アドバンテック株式会社

コンパクトIPCシャーシ IPC-6606、6608シリーズ

塗装方法変更のお知らせ

Appearance difference		
	New (No inner painting with sand grain powder painting)	Current product (inner painting with Liquid painting)
<p>IPC-6606/6608</p>

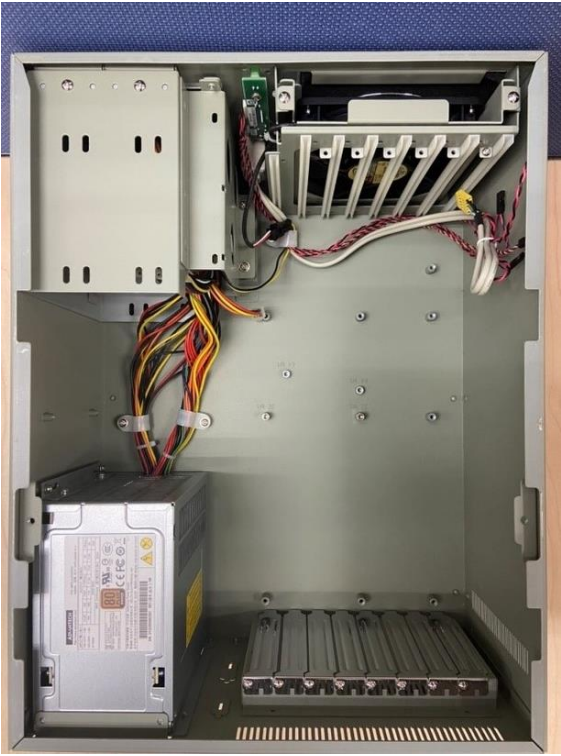
Affected Models	ECOM Number	Estimated Effective Date	Cut-in Implement	Change Description
IPC-6606BP-00D, IPC-6606BP-30D IPC-6608BP-00D IPC-6608BP-30D	TBC	2022-Jun-1	Running change	1. Change material from SECC to SGCC 2. Change design to be no inner painting version 3. Change from liquid painting to sand grain powder painting

Affected Models	Current Component	New Component	Category	Outlook Difference	Reason
IPC-6606BP-00D IPC-6606BP-30D IPC-6608BP-00D IPC-6608BP-30D	1. Material SECC 2. Liquid painting	1. Material SGCC 2. Sand grain powder painting	Mechanical	YES	1. For factory production efficiency improvement, change product to be no painting on the inside of chassis design. 2. To meet new environmental requirement, change painting process to be sand grain powder painting.
